STEREO - ENDSTUFE

PA 50

BA C 1010

Zusatzblatt Z890119

Abb. 2: Positionsdruck PA 50

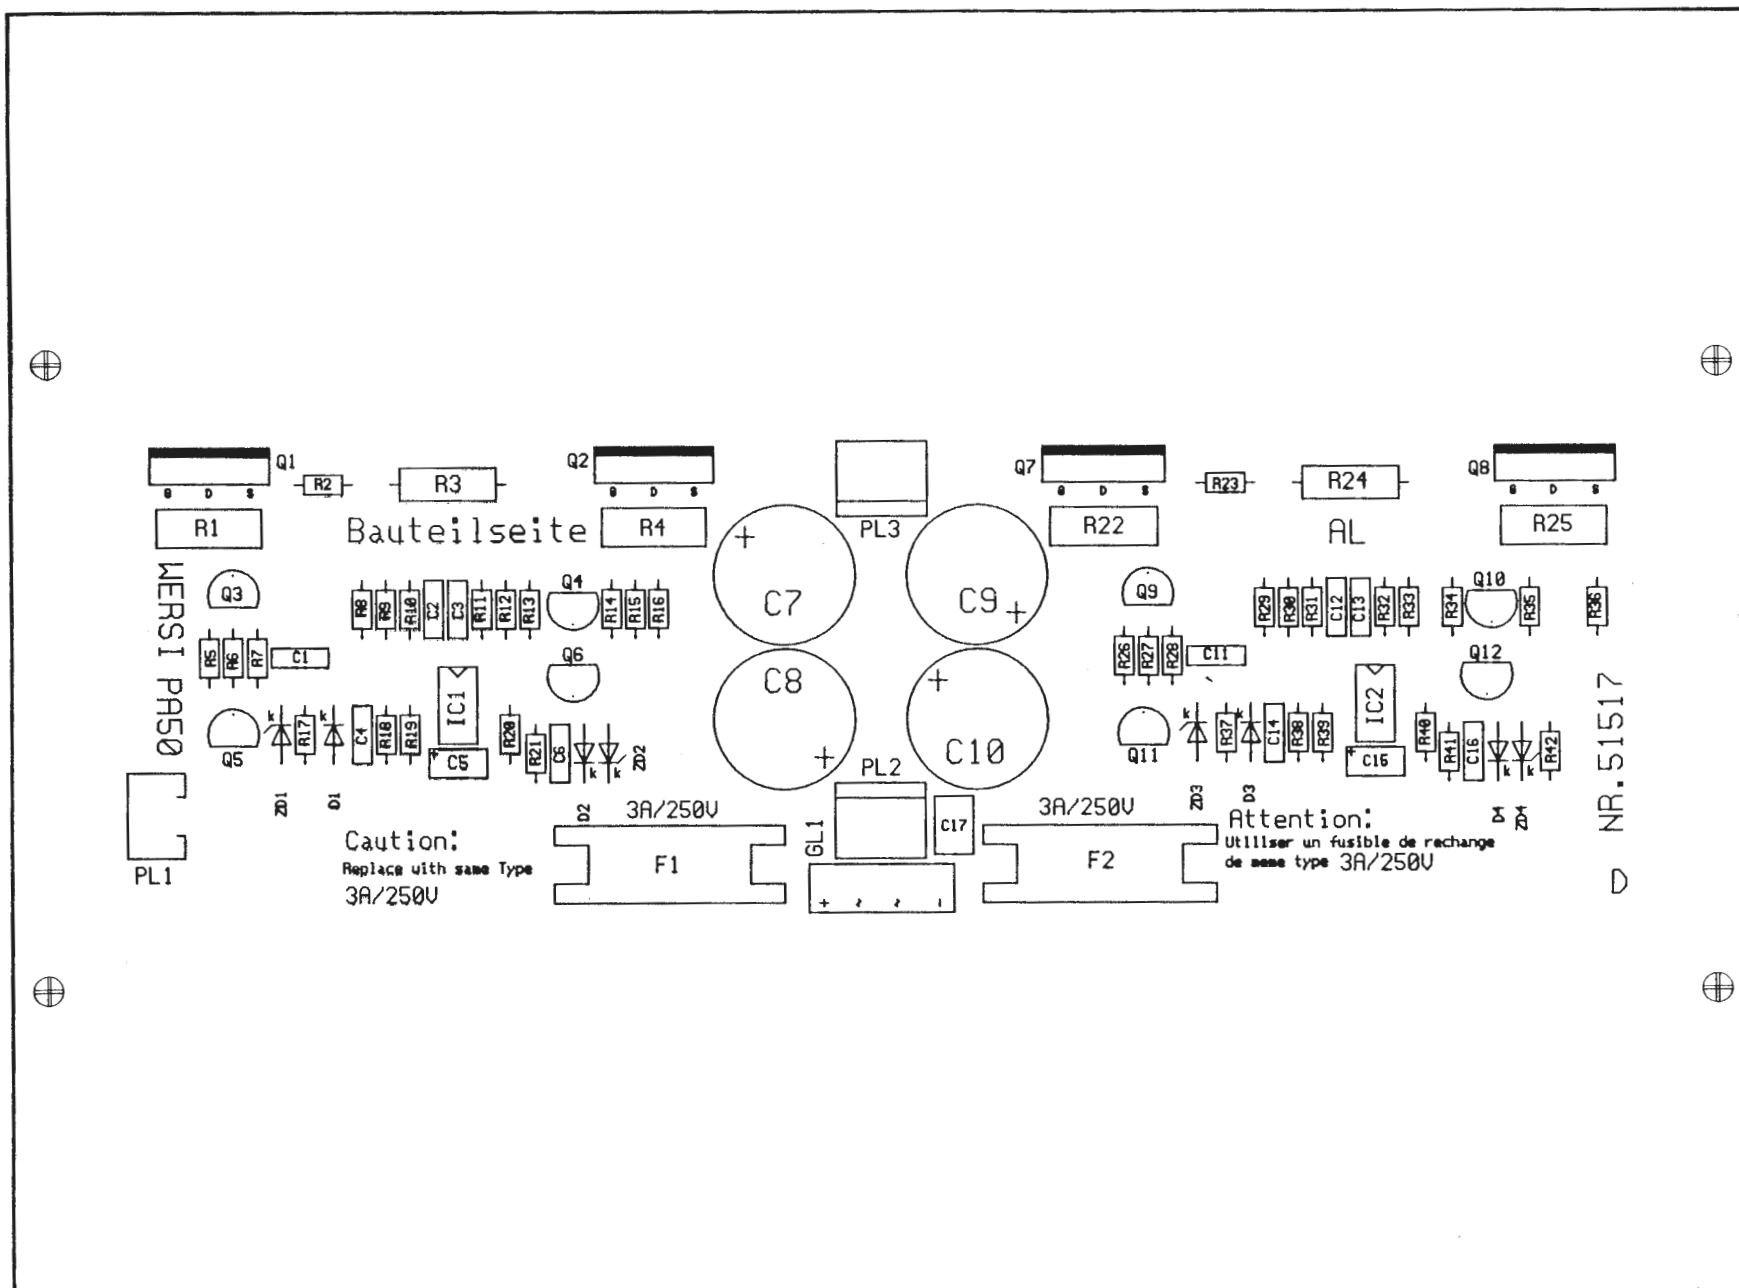
- Pos. 3:** Statt R 21 bzw. R 41 muß es heißen R 20 bzw. R 40, aber Achtung: die Positionen R 20 und R 40 auf der Platine PA 50 werden gar nicht bestückt ! (Diese Maßnahme ist neu, sie verhindert ein gelegentlich beobachtetes kurzes Schwingen der Endstufe bei harten Rhythmus-Bässen. Statt der evtl. noch gelieferten 10 Widerstände 100 Ohm werden dann nur 8 benötigt.)
- Pos. 4:** Statt 680 kOhm ... muß es heißen 680 Ohm (bl-gr-br).
- Pos. 7:** Statt R 20 bzw. R 40 muß es heißen R 21 bzw. R 41.
- Pos. 11:** Bei Z-Diode ist zu ergänzen 15 Volt.
- Pos. 14:** C 6 und C 16 werden - obwohl evtl. noch geliefert - nicht bestückt. (Auch dies ist eine neue Maßnahme im Zusammenhang mit der Änderung bei Pos. 3.)
- Pos. 25:** Bevor die Sicherungen eingesetzt werden können, müssen zwei Sicherungshalter (Tüte 4) auf den Bestückungsfeldern F 1 bzw. F 2 eingelötet werden.
